ชี้แจงคำถาม – คำตอบ

เรื่อง ประกวดราคาจ้างก่อสร้างอาคารที่พักอาศัยของนิสิต บุคลากรทางการแพทย์และการศึกษา (ภายหลังบอกเลิกสัญญาในส่วนงานที่เหลือ) ด้วยวิธีประกวดราคาอิเล็กทรอนิกส์ (e-bidding) ตามประกาศมหาวิทยาลัยศรีนครินทรวิโรฒ ลงวันที่ 14 มิถุนายน 2560

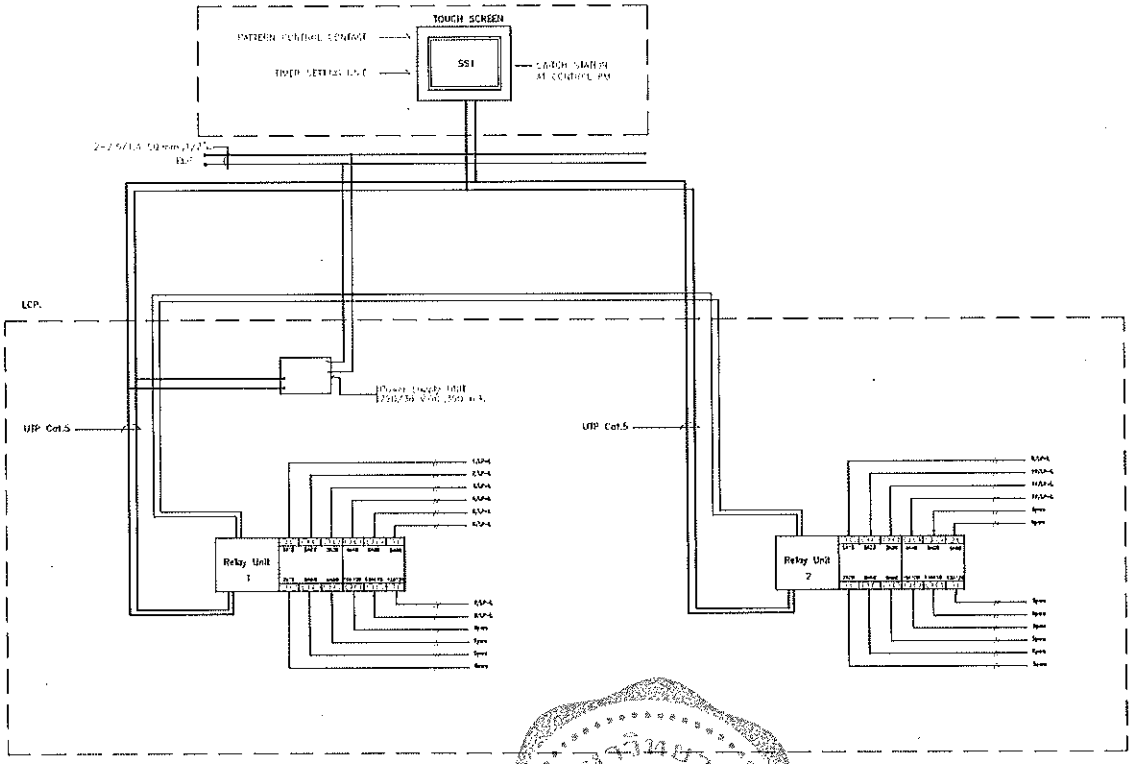
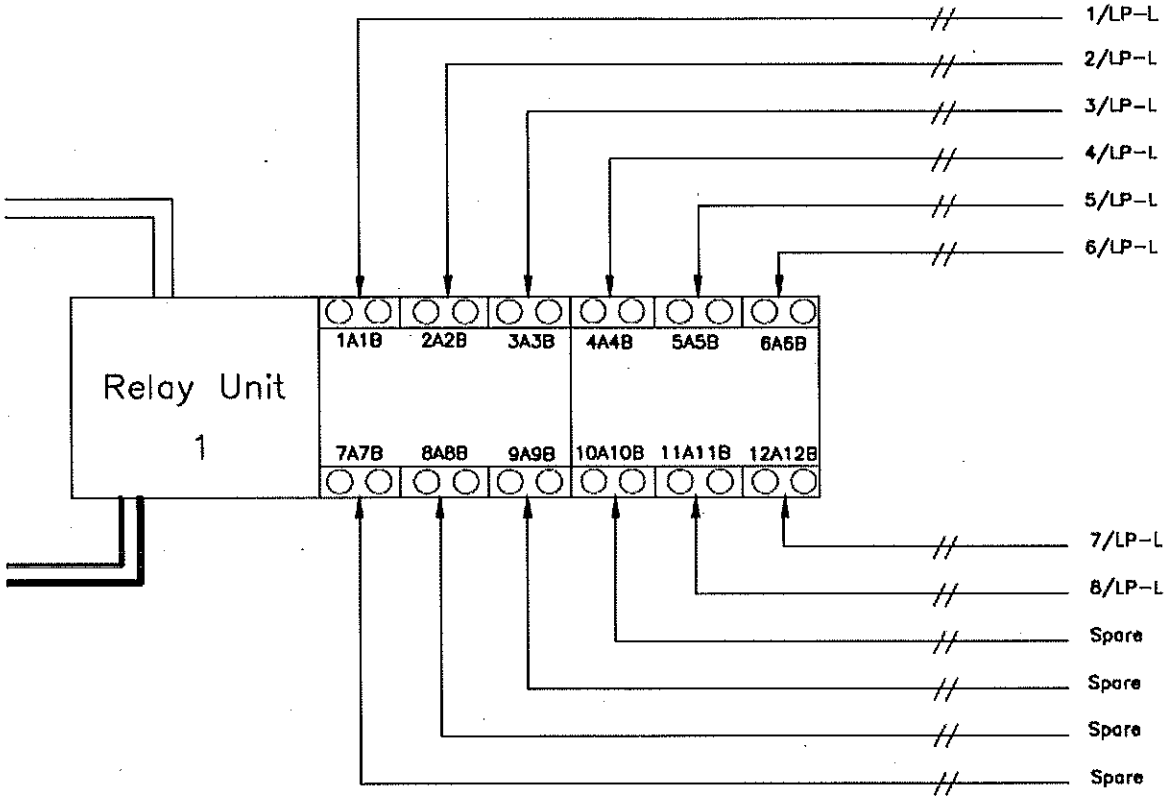
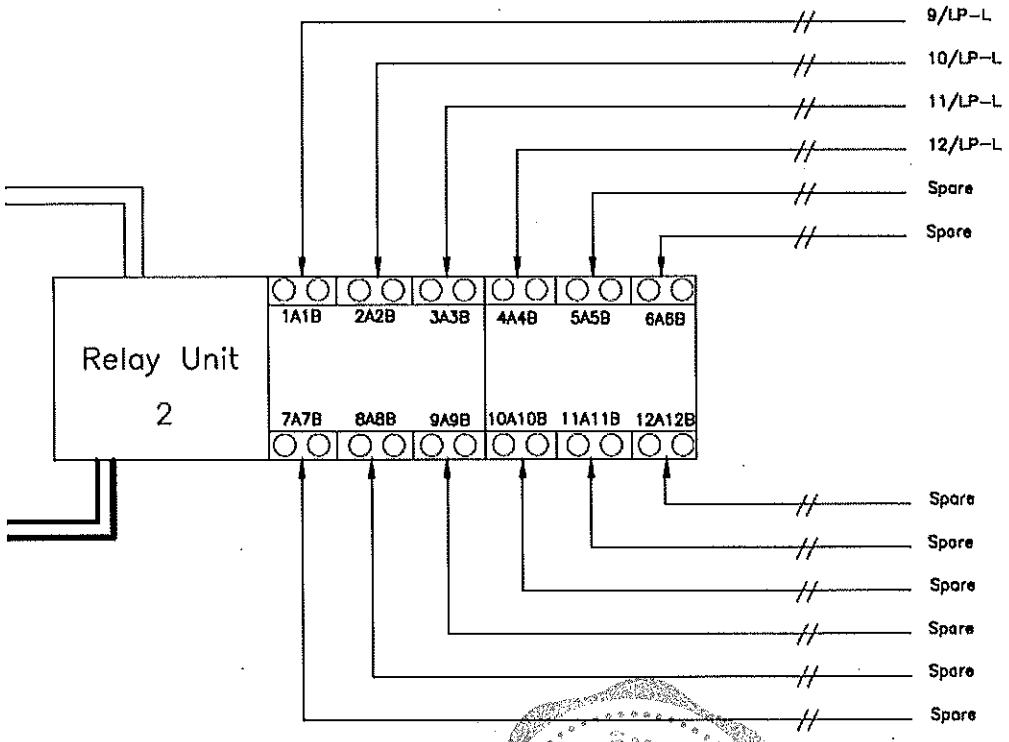
<u>คำถาม</u> นอกจาก วงจร power ที่จ่ายให้ lighting landscape จะขัดแย้งกันเองแล้ว ในส่วนของ Lighting control ของไฟ landscape ที่ปรากฏใน riser ไม่แสดงตำแหน่งที่ตั้งไว้ว่าอยู่ที่อาคารใด จึงขอให้ชี้แจงว่าตู้ lighting control ไฟ landscape จะตั้งอยู่ที่อาคารใด และ โปรดระบุตำแหน่งในแบบด้วยว่าอยู่บริเวณgrid line ใด ในอาคาร

<u>คำตอบ</u> ให้ติดตั้งตู้ lighting control ของไฟ landscape ใกล้ตู้ LP-L ที่ห้องช่างอาคาร H

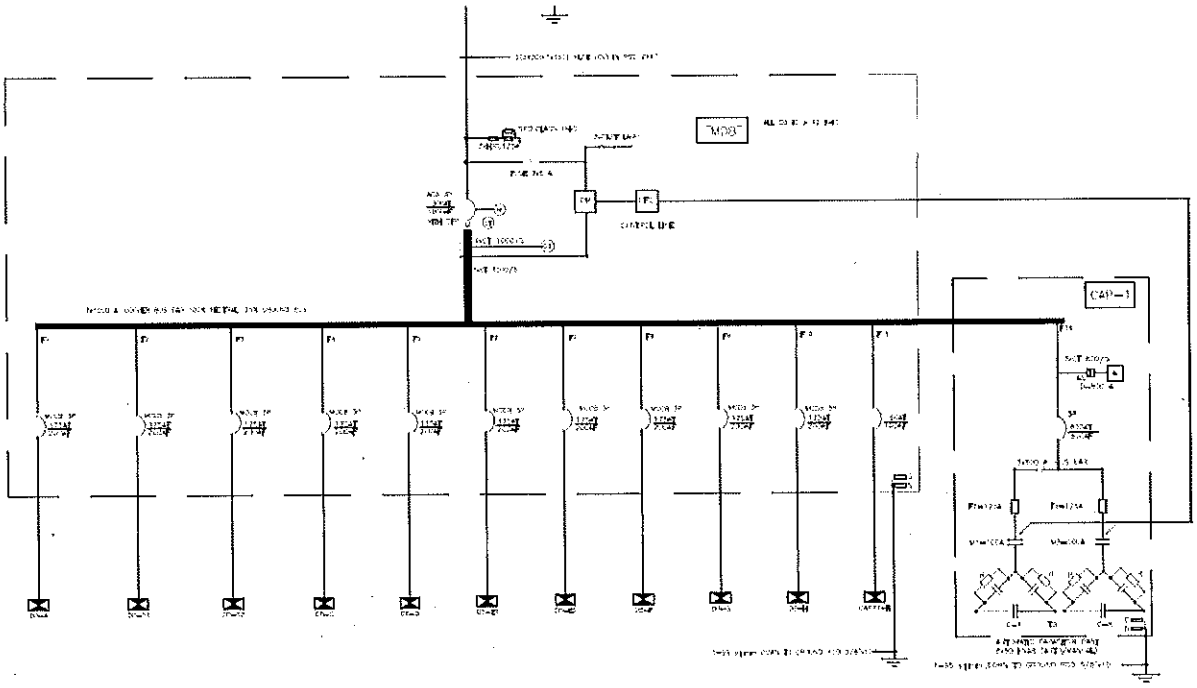
<u>คำถาม</u> Single line diagram ของ MDB ขัดแย้งกับตารางโหลด กล่าวคือ ในตารางโหลดจะมีตู้ LP-L (landscape) แต่ไม่มี CAP BANK และ CWP แต่ใน single line จะมี CAP BANK และ CWP แต่ไม่มีตู้ LP-L จะให้ยึดตามตัวใด หรือถ้าไม่ใช่ทั้งคู่ต้องแก้ไขเป็นอย่างไร

<u>คำตอบ</u> ให้ใช้ตามแบบเลขที่ EE0G-12R แทนแบบเลขที่ EE0G-12

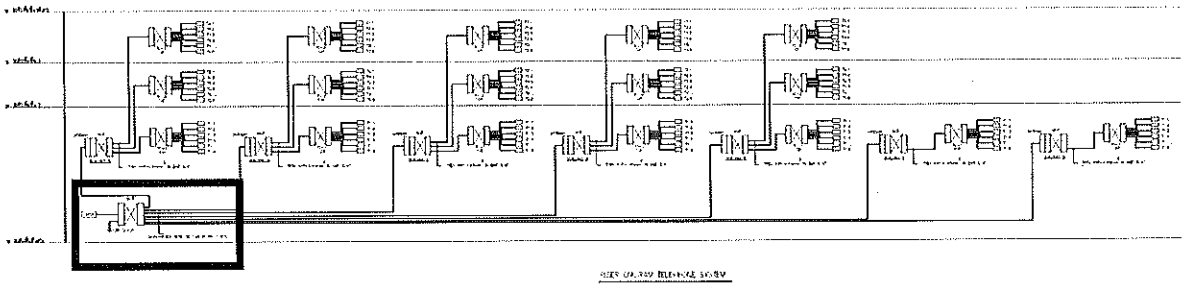
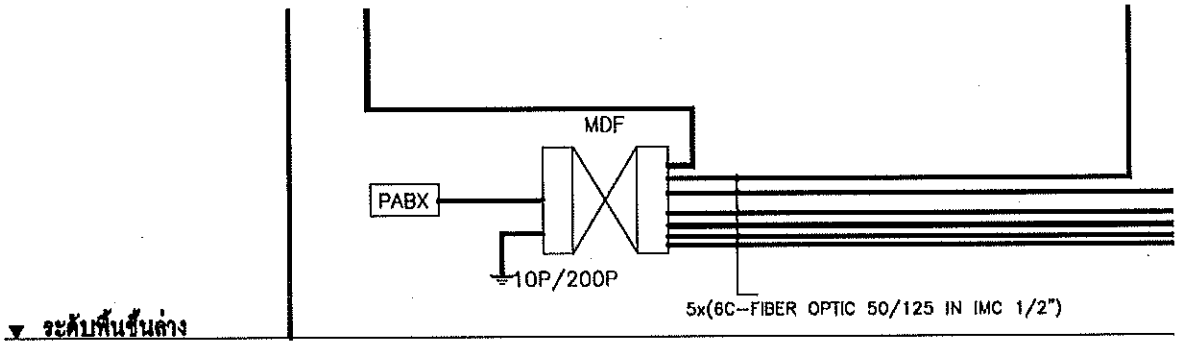
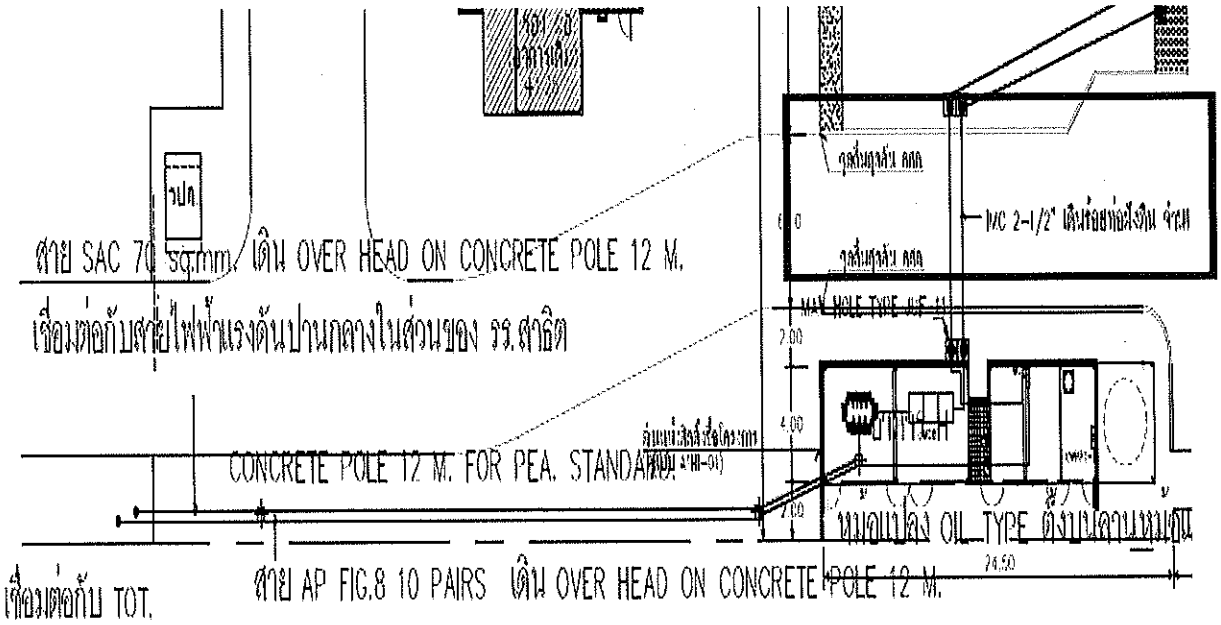
<u>คำถาม</u> PABX ตัวหลัก (master) ของกลุ่มที่ 1 ไม่ได้ระบุตำแหน่งว่าตั้งอยู่ที่อาคารใด จึงขอถามว่า PABX master นี้อยู่ที่อาคาร H (รับ main โทรศัพท์จาก TOT) ใช่หรือไม่

<u>คำตอบ</u> ใช่ ติดตั้งที่อาคาร H ใกล้ตู้ MDF

แบบห้องพัก STUDIO 2 (23.00 ตร.ม.)

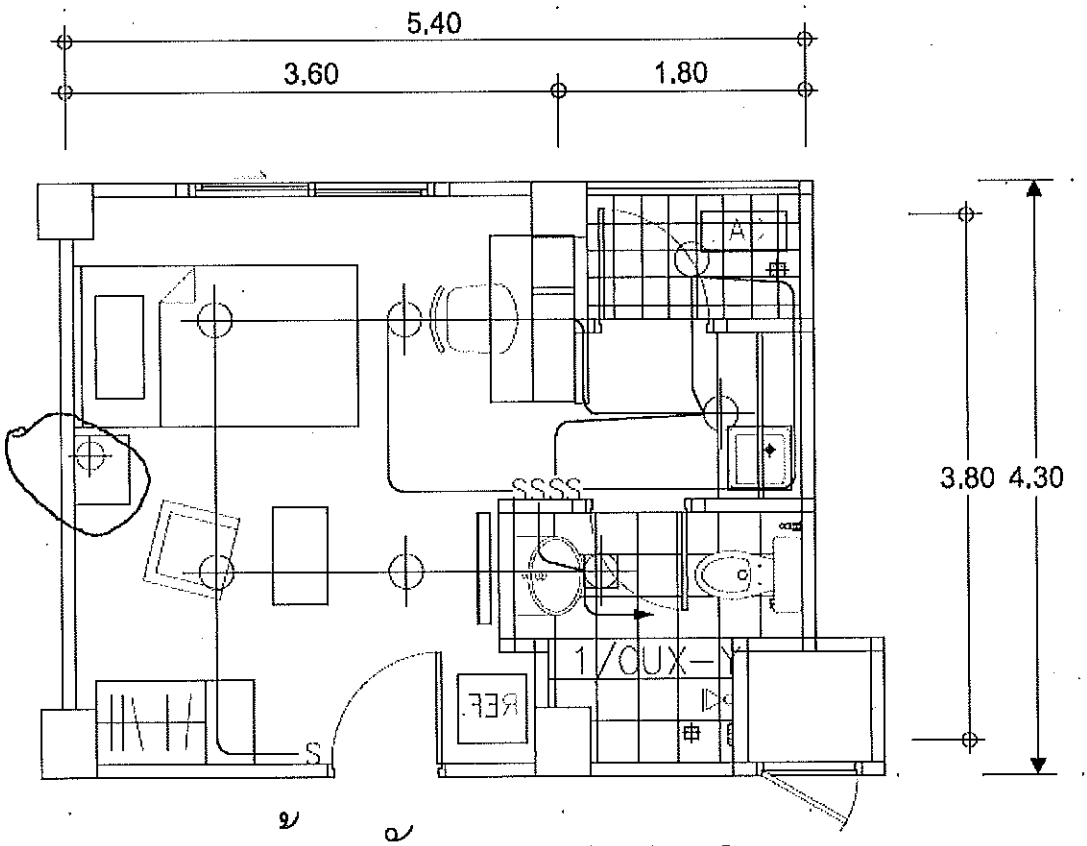
<u>คำถาม</u> สัญลักษณ์ ที่คล้ายกับโคมไฟที่บริเวณหัวเตียง แต่ไม่มี wiring โยงเข้า switch(ดังรูป) เป็นอุปกรณ์ที่ทางงานระบบไฟฟ้าต้องจัดเตรียมหรือไม่ ในกรณีต้องจัดเตรียม โปรดระบุ spec

<u>คำตอบ</u> ผู้รับจ้างต้องจัดเตรียมตามที่ระบุไว้ในแบบ

ไดอะแกรมเส้นเดียวสำหรับระบบไฟฟ้ากำลัง 1 (กลุ่ม 3)
N.T.S.

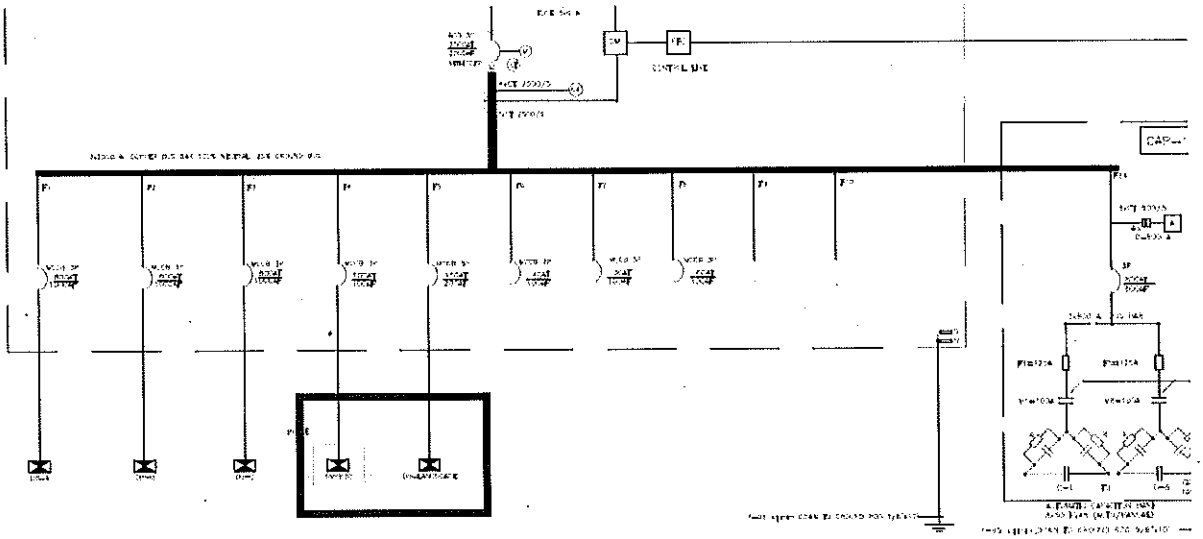
<u>คำถาม</u> กลุ่มอาคาร 3, single line diagram ขัดแย้ง กับ load schedule กล่าวคือ

- ใน single line diagram วงจรที่ 4 จ่างไฟให้กับตู้ SWPP3C ขนาด 100A แต่ใน load schedule ระบุเป็น ตู้ LP-L1 ขนาด 40A
- ใน single line diagram วงจรที่ 5 จ่างไฟให้กับตู้ DB-LANDSCAPE ขนาด 150A แต่ใน load schedule ระบุเป็น ตู้ LP-L2 ขนาด 50A

จึงขอให้ยืนยันว่าจะให้เสนอราคาโดยยึดแบบใด หรือต้องแก้ไขให้ถูกต้องอย่างไร

<u>คำตอบ</u> ให้ใช้ตามแบบเลขที่ EE0G-29R แทนแบบเลขที่ EE0G-29

ไดอะแกรมเส้นเดียวสำหรับระบบไฟฟ้ากำลัง 2 (กลุ่ม 3)

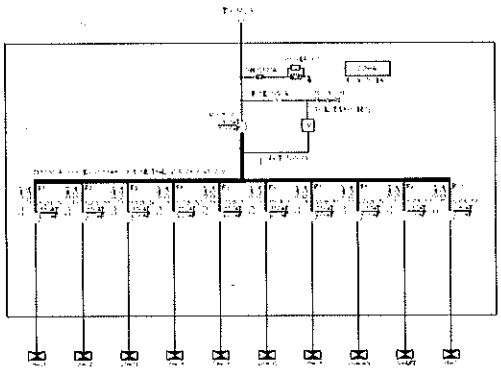
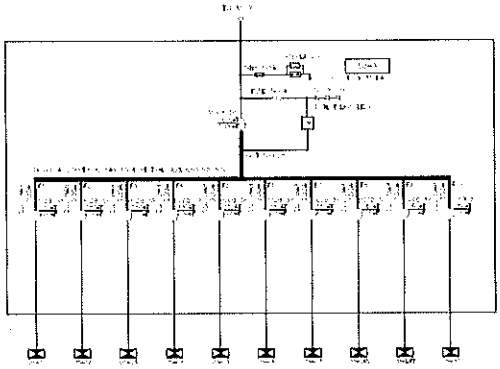
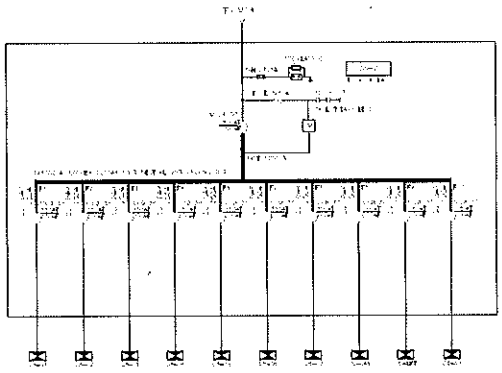
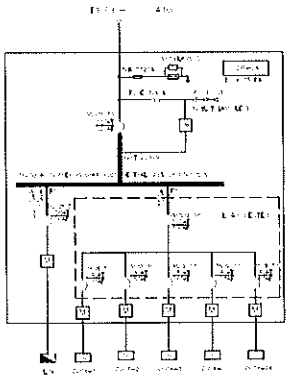
คำถาม ต่อจากคำถามข้อก่อนหน้า หากมีการใช้ตู้ DB LANDSCAPE ขนาด 150A ขอให้ส่งข้อมูลตู้นี้มาเพิ่มเติมให้ด้วย เพราะไม่มีรายละเอียดระบุทั้งใน single line, riser และ load schedule

คำตอบ ให้ใช้ตามแบบเลขที่ EE0G-29R แทน แบบเลขที่ EE0G-29

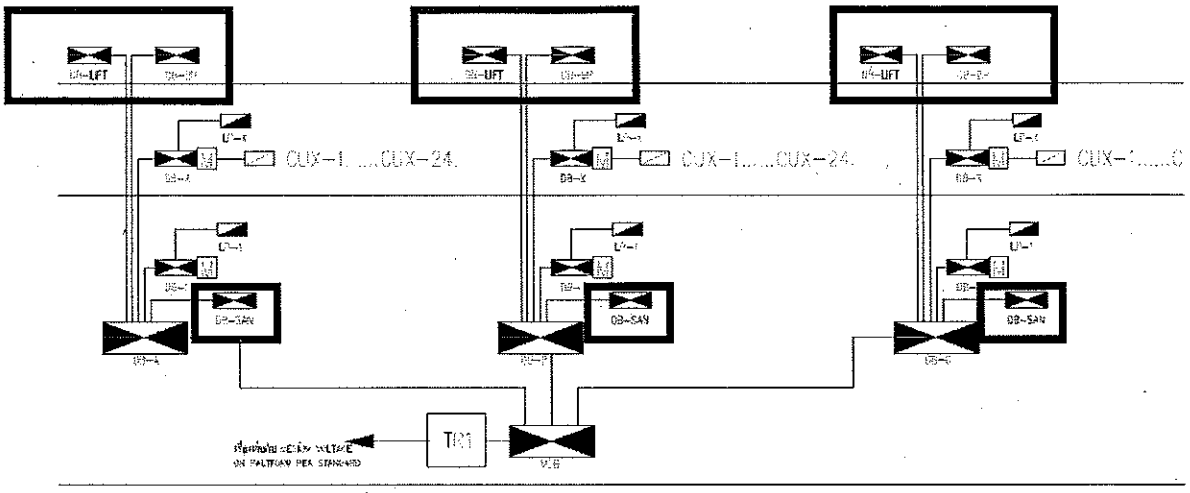
คำถาม ตู้ DB-LIFT, DB-BP, DB-SAN ที่ปรากฏใน riser diagram แต่ใน ตารางโหลด และ single line ตู้ DB ไม่มีปรากฏในงานไฟฟ้า แสดงว่าตู้ DB เหล่านี้ จัดเตรียมโดยงานระบบเครื่องกล งานไฟฟ้าไม่ต้องจัดเตรียมใช่หรือไม่ หากเป็นทางงานไฟฟ้าจัดเตรียม ขอให้ระบุรายละเอียด load schedule หรือ single line diagram มาเพิ่มเติมให้ด้วย

<u>คำตอบ</u> ให้จัดเตรียมโดยผู้รับจ้าง ซึ่งได้ระบุไว้ในแบบแล้ว
